Réf. DPC : 2328/0045/340/2022-287PU (corr. DPC R. Brune)

Réf. CRMS : WMB20019_WMB20020_694_PREA_Logis_Floreal_Tabatière_Velux Bruxelles, le 12/09/2022

Objet : WATERMAEL BOITSFORT. Avenue des Archiducs 101, 105, 107, 109, 111, 113, - Rue des Scilles 2, 4, 6, 8, 9 et 10 et - Rue des Cannas 1,3 et 5 - Rue des Acanthes 1, 3, 5, 6, 7, 8, 9, 11, 12, 14, 15 Demande d'avis de principe portant sur : mise en place de Velux en toiture
Avis de principe de la CRMS

Avenue des Archiducs 105 à 111

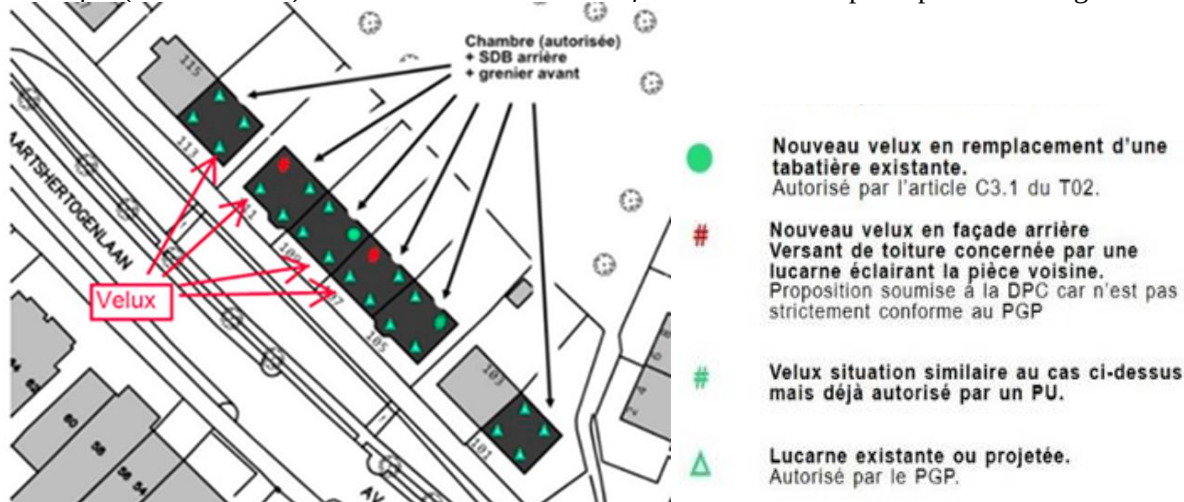
NB : la Crms a relevé des discordances entre les documents graphiques joints à la demande et la situation existante. La CRMS demande à la DPC de faire corriger les erreurs de repérage in situ et/ou de légende et de vérifier les documents ensuite. Il serait utile, le cas échéant, d'identifier les photos qui réfèrent sans équivoque à une situation d'origine (époque de la construction).

Exemple (non exhaustif) où les velux existants en façade avant ne sont pas repris sur les légendes
